SJEKKLISTE FOR TILFLUKTSROM TYPE 1948 2026

116474, Minister Ditleffsvei 22

Informasjon		<Kommentar>
Kontroll dato	25.03.2026 10:17	
Adresse t-rom	Minister Ditleffsvei 22, Oslo	
Bruker av rommet	Beboere og ansattw	
Eier	Oslobygg KF	
Adresse eier		
Kontaktperson		
Ant plasser	52	
Ansvarlig		
Bruksareal	70	
Bygget år	1962	
Romtype	1948	
Offentlig/privat		Privat/kommunalt
Fredsbruk	Lager/sykkelparkering	
Tegninger fremlagt		
Tidl. kontroller		Ikke dokumentert ved kontroll
Tilstede ved kontrollen	RK	
Tilfluktsrommets tilstand		Bra

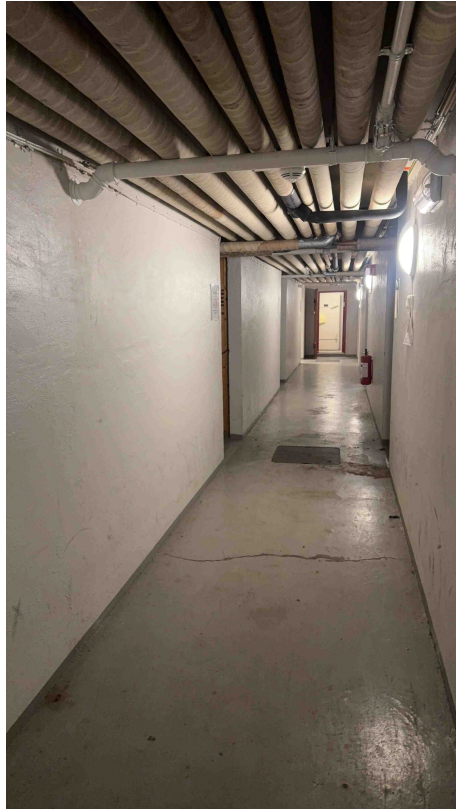
Beskrivelse: Skilt mangler i trappeløp, Filnavn: img_0001.jpg

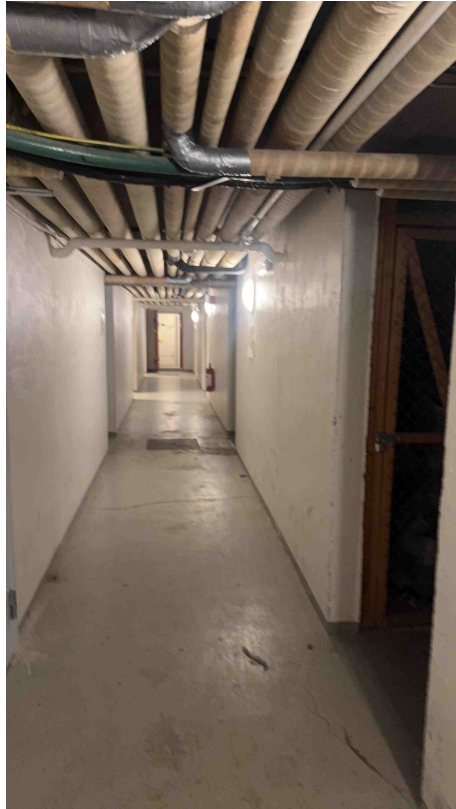
Beskrivelse: Skilt mangler over inngang t-rom, Filnavn: img_0001.jpg

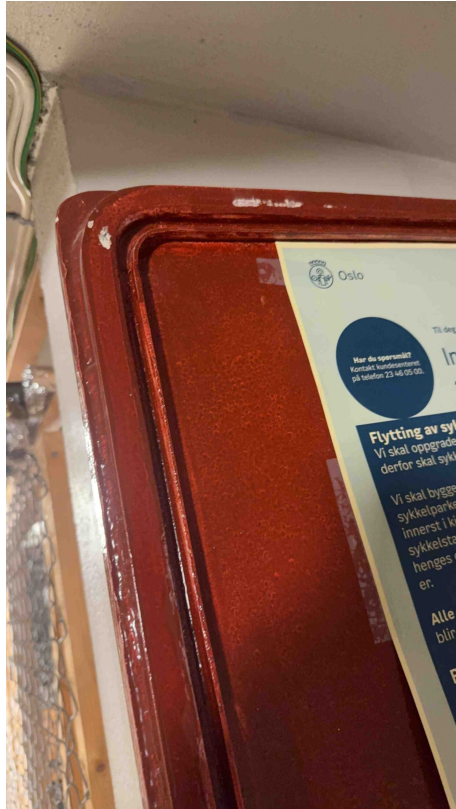
Beskrivelse: Pakninger mangler på begge dører, Filnavn: img_0001.jpg

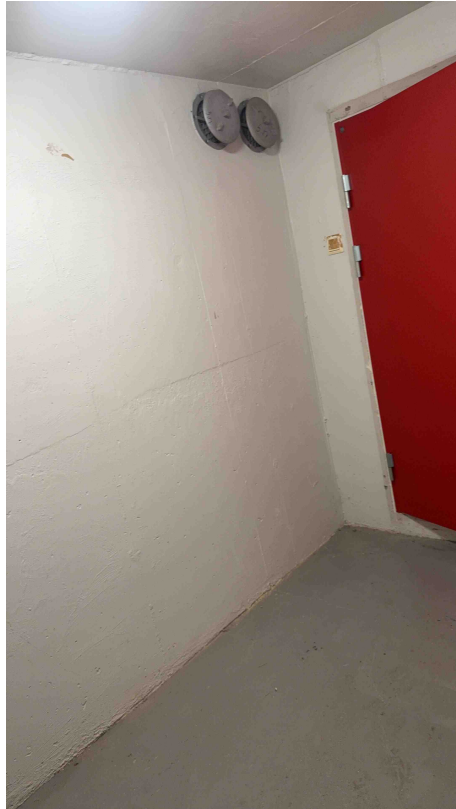
Beskrivelse: Pakninger ikke tilstede, Filnavn: img_0001.jpg

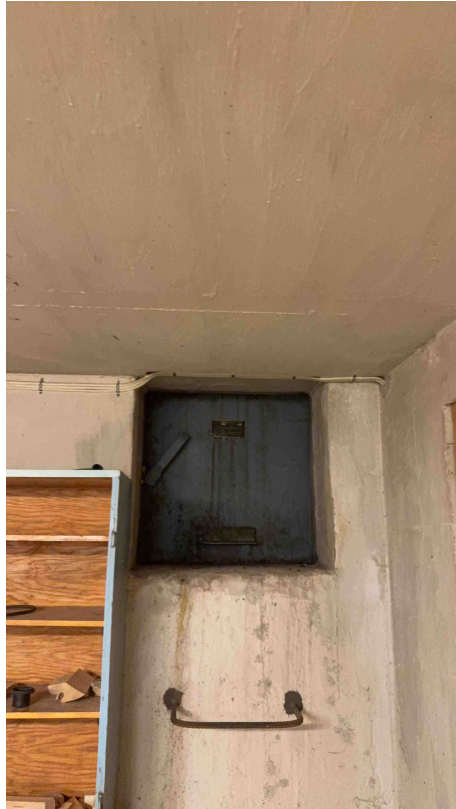
Nødutganger		2	<Kommentar>
Dør/luke/lukkere	☒	1	Håndtaket var fastrustet, og luken lot seg ikke åpne ved kontroll. Må rehabiliteres og skiftes pakning på
Pakninger dører og lu-ker oppbevares i talkum i særskilte esker	☒		Ingen tilgang, men pakning må trolig byttes
Merking nødutgang	☒	1	Merking/skilting mangler
Trinn nødutgang	☒	1

Beskrivelse: Ikke mulig å åpne. Må rehabiliteres, Filnavn: img_0001.jpg

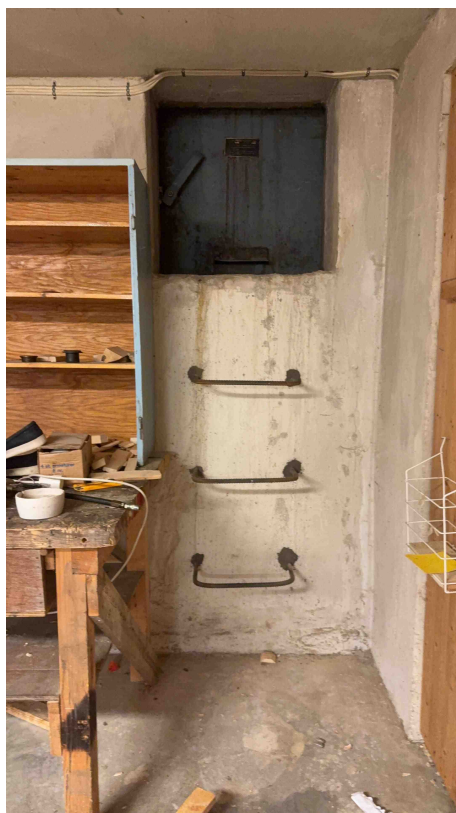
Beskrivelse: Skilting mangler, Filnavn: img_0001.jpg

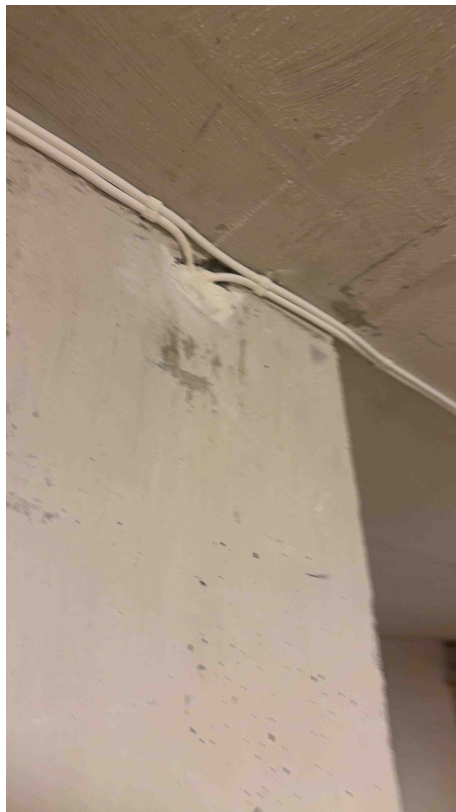
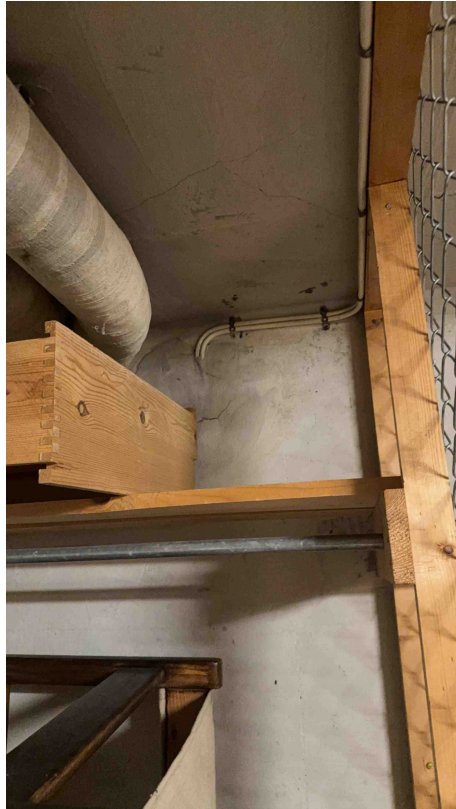
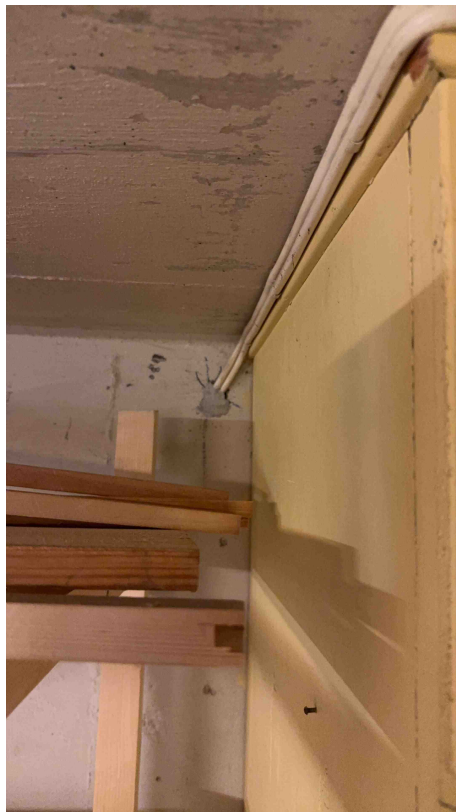
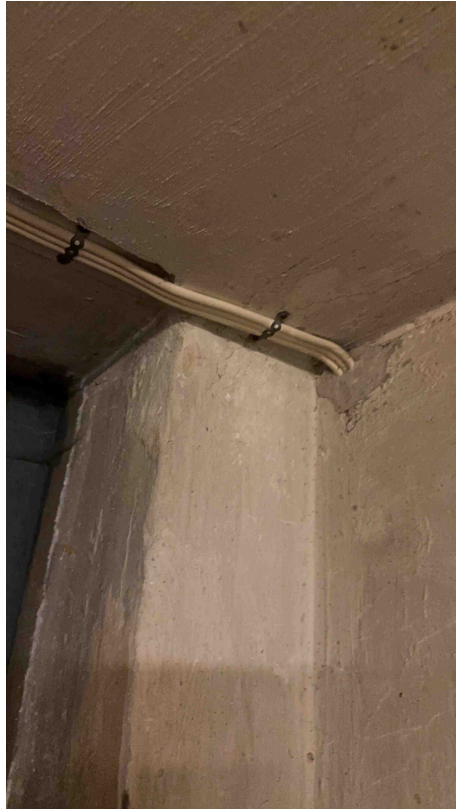
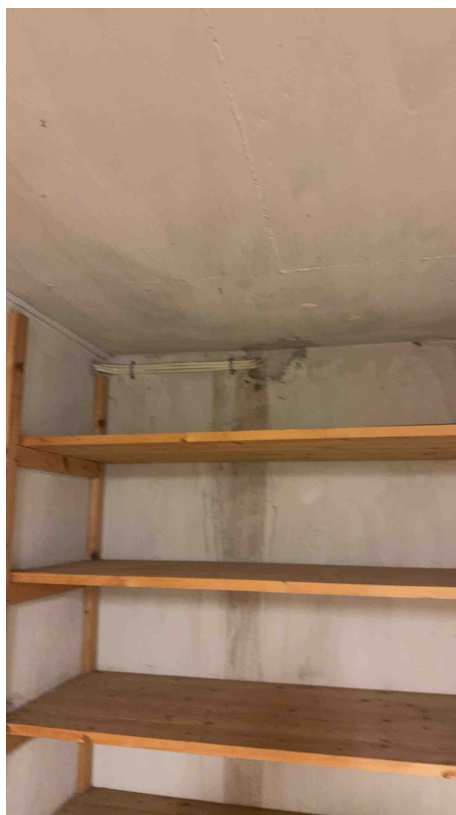
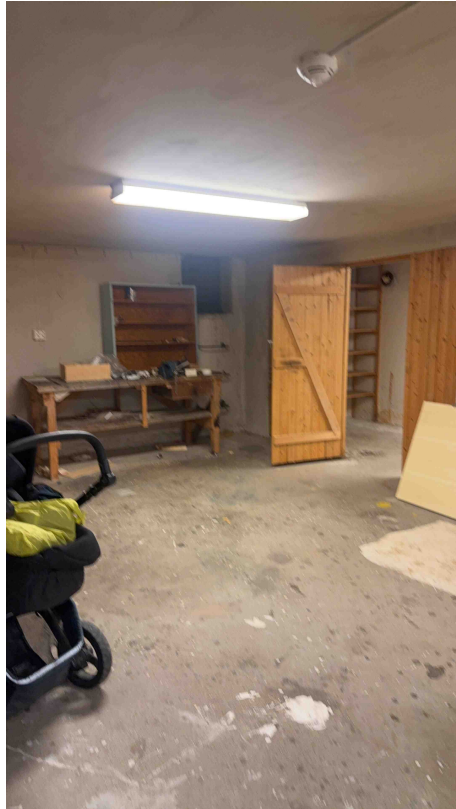
Elektrisk anlegg			<Kommentar>
Trykk og gassikre gjennomføringer	☒	7	Gjennomføring brannalarm og strømkabler ikke forskriftsmessig tettet. Må utføres og godkjennes av kvalifisert personell og merkes etter sivilforsvarets krav
El.arbeider i rommet må følge dagens regler	☒
